DIRECTION DES ÉVALUATIONS ENVIRONNEMENTALES

**Rapport d'analyse environnementale
pour le projet du Train de l'Est sur le territoire des municipalités
régionales de comté des Moulins et de L'Assomption
par l'Agence métropolitaine de transport**

Dossier 3211-08-009

Le 19 janvier 2010

FIGURE 3 : LES 3 VARIANTES DE DESSERTE DU TERRITOIRE ENVISAGÉES

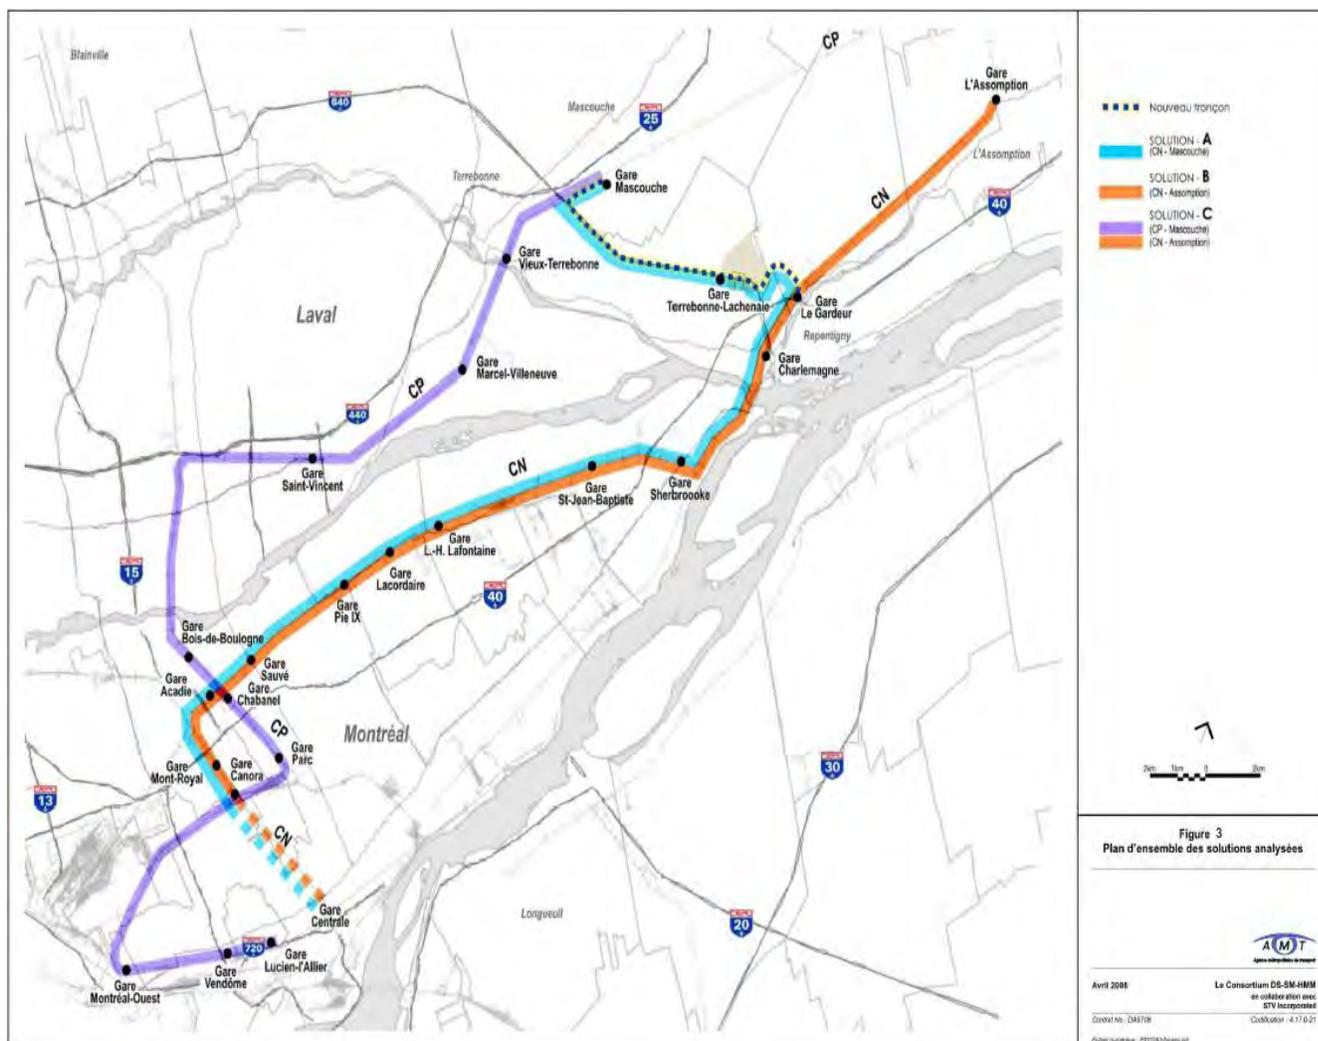
Comme il a été expliqué à la section 1.2, outre la variante retenue (A), deux autres variantes de solution de desserte du territoire ont été analysées par l'AMT : la variante Montréal–L'Assomption (B) et la variante combinée (C) (voir figure 3). Elles ont été rejetées par l'initiateur qui a considéré que la variante retenue était supérieure à plusieurs niveaux et présentait le plus d'avantages. Selon l'AMT, elle implique un seul corridor ferroviaire (CN), un seul parc de locomotives et voitures et constitue le meilleur scénario en termes de coût. De plus, c'est la variante retenue qui constitue la meilleure option pour desservir les secteurs en forte croissance dans la Couronne Nord-Est et c'est la seule variante qui dessert le secteur de Lachenaie. La variante retenue permet aussi un accès au train plus facile, entre autres, en offrant un plus grand nombre de places de stationnement. Elle est celle qui apporte le plus de gains de temps aux utilisateurs du train comparativement à ceux qui continueront à utiliser leur automobile. En termes de coût d'exploitation, c'est aussi elle qui est optimale pour les municipalités. Enfin, la variante A est conforme aux plans d'urbanisme, au plan de transport de la Ville de Montréal et aux schémas d'aménagement des MRC. La variante retenue a été fortement appuyée par les municipalités concernées.

L'équipe d'analyse est cependant d'avis que la variante de desserte du territoire C amène aussi plusieurs avantages. C'est elle qui aurait le plus grand achalandage avec 4 230 utilisateurs contre 3 565 pour la variante retenue. C'est aussi la variante C qui permettrait de maximiser le nombre de voitures retirées des routes avec 1 074 contre 869 pour la variante retenue.

Nous partageons l'avis du BAPE à l'effet que le caractère optimal de la variante retenue n'a pas été démontré hors de tout doute dans l'étude d'impact, surtout comparativement à la variante C. Cependant, en tenant compte de tous les facteurs, nous sommes d'avis que la variante retenue est acceptable.

À la lumière des objectifs visés, l'équipe d'analyse est d'avis que les analyses des variantes de desserte du territoire effectuées par l'AMT dans l'étude d'impact et dans le document de commentaires au rapport du BAPE sont pertinentes et valables et que des variantes possibles et raisonnablement réalistes ont été évaluées. Compte tenu des avantages qu'apporte la variante retenue, du coût supérieur de la variante C, de ses contraintes majeures d'exploitation et de capacité et du fait qu'elle nécessiterait deux parcs distincts de trains, l'équipe d'analyse est d'avis que la variante retenue est acceptable.

L'équipe d'analyse recommande cependant que l'AMT s'engage à continuer ses études pour réaliser sa phase 2 desservant la Ville de L'Assomption.

FIGURE 4 : LES 7 SOUS-VARIANTES DE LA VARIANTE DE DESSERTE DU TERRITOIRE RETENUE

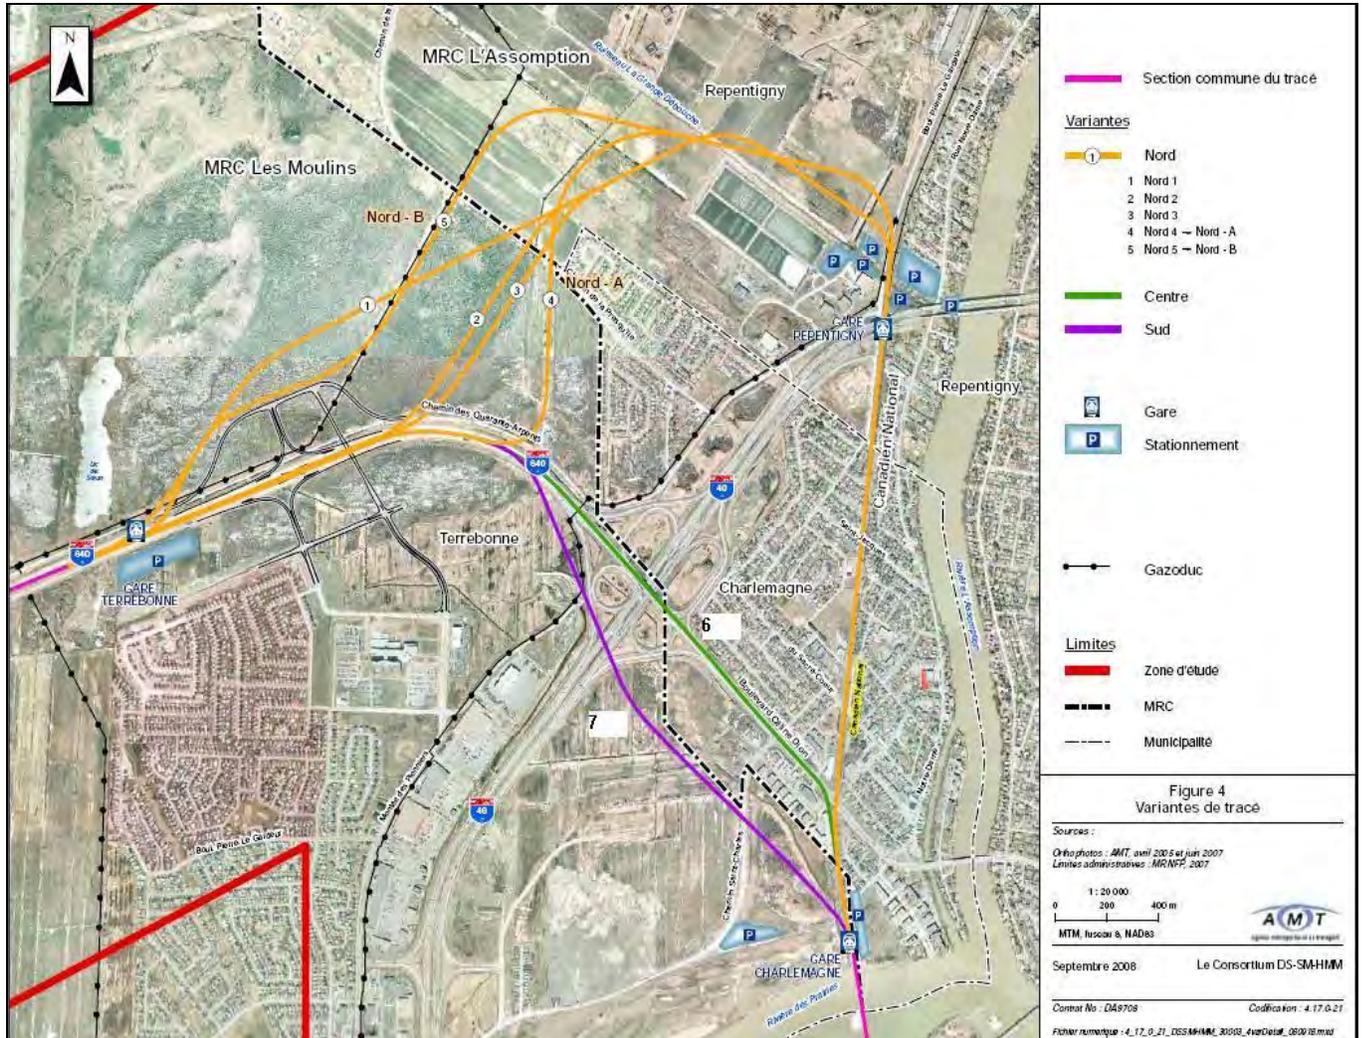
À la lumière des objectifs visés, l'équipe d'analyse est d'avis que l'analyse des sous-variantes effectuée par l'AMT est pertinente et valable et que des sous-variantes possibles et raisonnablement réalistes ont été évaluées. L'équipe d'analyse est aussi d'avis que la sous-variante retenue est celle qui minimise le plus les impacts négatifs sur le Grand Marécage et sur l'environnement en général.

FIGURE 6 : BERME DE TERRE ET STRUCTURE MÉTALLIQUE AVEC TOIT ENVISAGÉES LE LONG DU PARCOURS DE LA VOIE FERRÉE SUR LES TERRAINS DE GENERAL DYNAMICS

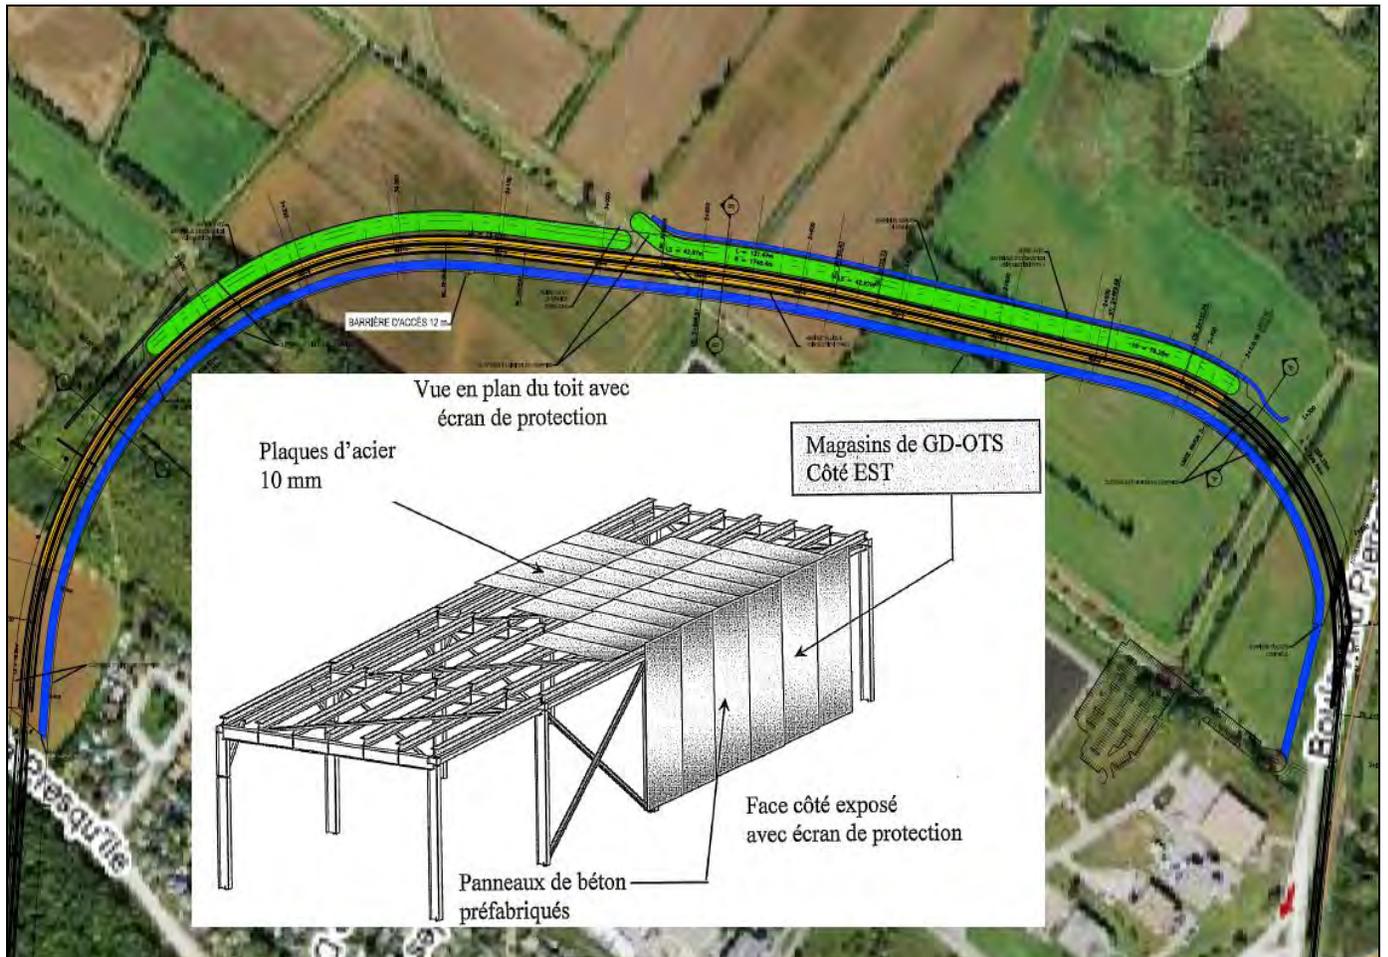
Le passage du train sur les terrains de General Dynamics ne nous semble donc pas problématique si la berme protectrice et la structure métallique avec toit sont construites et si les autres mesures d'atténuation sont appliquées. En effet, le MDDEP considère sécuritaire le tracé proposé sur les terrains appartenant à General Dynamics. Le MSSS a accueilli favorablement l'implantation de la berme en bordure du tracé du train et l'ensemble des mesures d'atténuation retenues par l'AMT pour la portion du parcours située sur les terrains de General Dynamics. Selon ce ministère, ces mesures permettront de diminuer encore davantage le risque déjà très faible associé à une explosion accidentelle sur les terrains de cette entreprise.

FIGURE 7 : SITE DE LA COMPAGNIE INTER-PROPANE, DE LA GARE DE MASCOUCHE ET PROPOSITION DE DÉPLACEMENT DU BÂTIMENT MULTIFONCTIONNEL PROPOSÉ

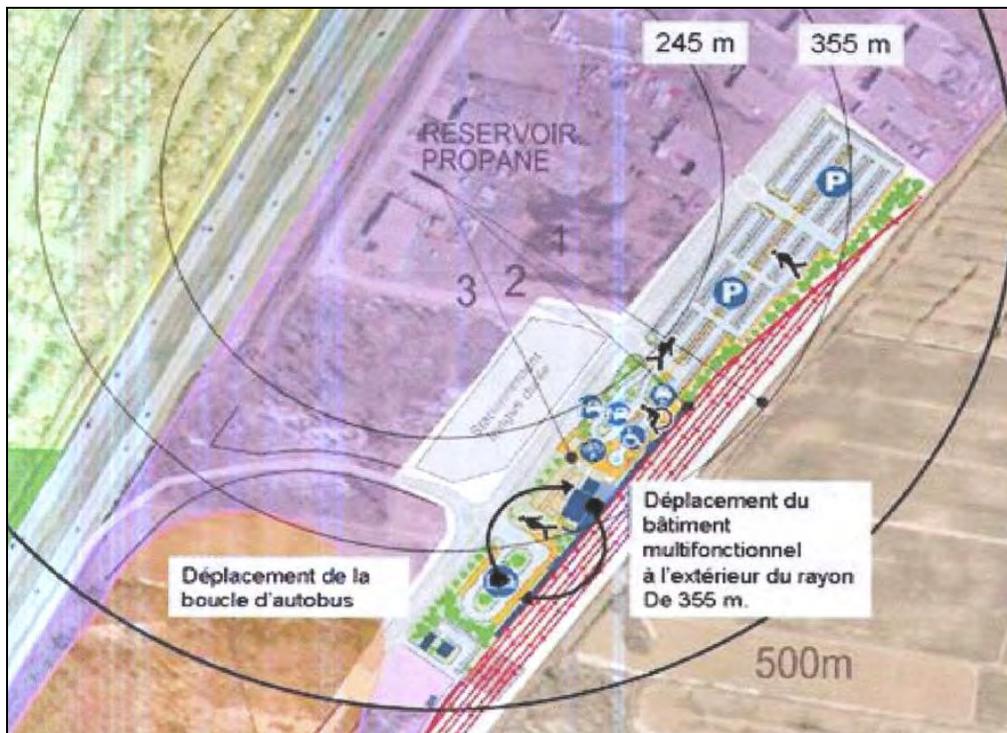
Le MDDEP, le MSP et le MSSS ont fait des recommandations pour rendre le projet acceptable au niveau des risques technologiques associés à Inter-Propane. Puisque la gare projetée se trouve dans une zone où la radiation thermique se situe entre 25 kW/m^2 et 5 kW/m^2 (donc en deçà du seuil d'effets menaçant pour la vie dans le cas d'une boule de feu, mais au-delà du seuil nécessitant une planification des mesures d'urgence), il est essentiel que l'AMT se dote d'un plan de mesures d'urgence (PMU) à la gare de Mascouche. Ce PMU devra être basé sur le scénario alternatif 1 de M. Lacoursière (BLEVE de réservoir rempli à 50 %) pour s'assurer de bien protéger les usagers. Le PMU préliminaire devra être soumis au MDDEP et établi en concertation avec la Ville de Mascouche et Inter Propane inc. et en consultation avec le MDDEP, le MSP et le MSSS. Dans son rapport, le BAPE conseille également qu'un PMU soit préparé par l'AMT pour la gare de Mascouche. De plus, afin de pouvoir mettre à exécution le PMU, l'AMT devra être en mesure de savoir le plus rapidement possible qu'il y a une situation d'urgence au

L'équipe d'analyse est aussi d'avis que l'AMT doit élaborer et mettre en place un plan de mesures d'urgence pour la gare de Mascouche. Dans un premier temps, l'AMT doit préparer, de concert avec la Ville de Mascouche et Inter Propane inc., et en consultation avec le MDDEP, le MSP et le MSSS, un plan de mesures d'urgence préliminaire. Dans un deuxième temps, l'AMT doit déposer un plan de mesures d'urgence final. Ce plan devra être déposé auprès de la ministre du Développement durable, de l'Environnement et des Parcs au moment de la demande visant l'obtention du certificat d'autorisation prévu à l'article 22 de la Loi sur la qualité de l'environnement.

- une alarme à la gare de Mascouche en cas d'incendie chez Inter Propane inc.;
- un PMU en collaboration avec la Ville de Mascouche et Inter Propane inc. et en consultation avec le MDDEP, le MSSS et le MSP;
- en fonction des scénarios élaborés dans le PMU, une planification d'endroits rapidement accessibles permettant aux usagers de la gare d'être protégés le plus possible des radiations thermiques et de la surpression engendrées par une éventuelle explosion (BLEVE) au site d'Inter Propane inc.

FIGURE 10 : MILIEUX HUMIDES IMPACTÉS

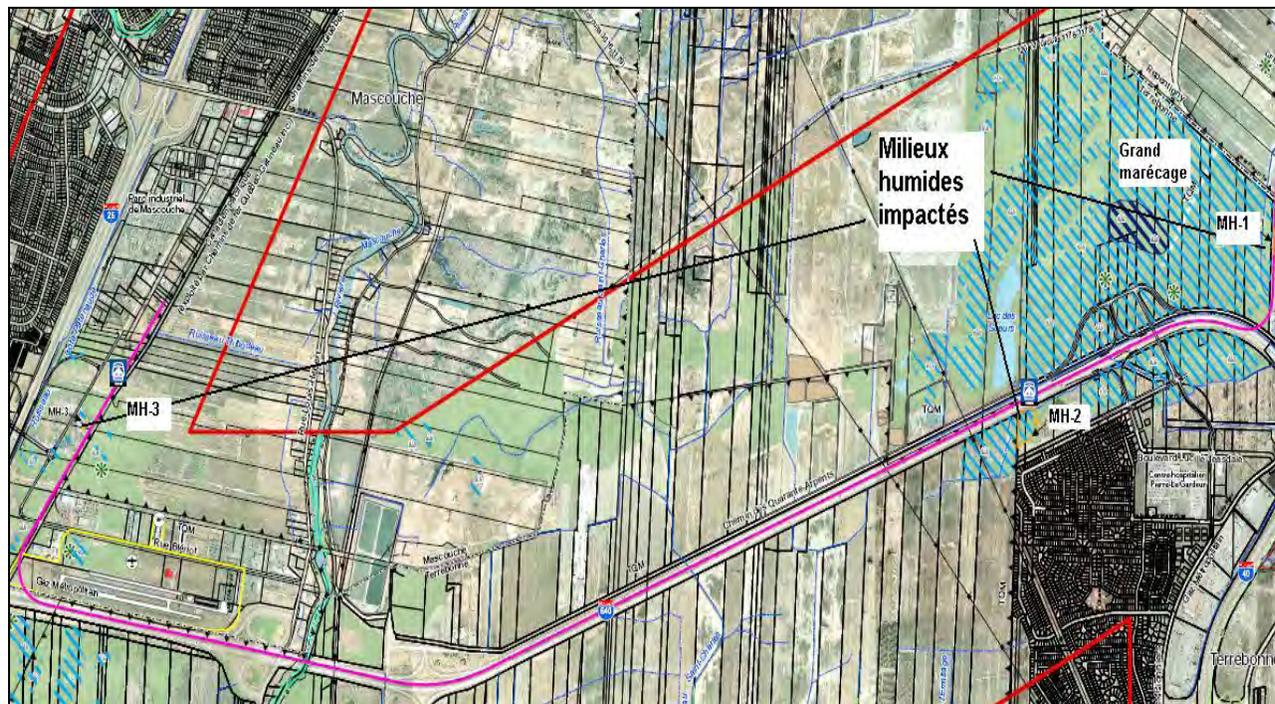
L'équipe d'analyse est d'avis que l'AMT a fait des efforts pour suivre la séquence « éviter et minimiser » afin de réduire au maximum les impacts sur les milieux humides. Elle est aussi d'avis que les mesures d'atténuation proposées, dont le suivi de l'évolution des conditions de drainage afin d'éviter des modifications et l'inventaire, avant les travaux, pour vérifier la présence ou non de la dryoptère de Clinton, sont adéquates. L'équipe d'analyse est d'avis que l'engagement de l'AMT à élaborer un projet de compensation dans le Grand Marécage qui satisfera le MDDEP et le MRNF est adéquat. Enfin, l'équipe d'analyse est d'avis que les impacts sur les milieux humides sont acceptables.
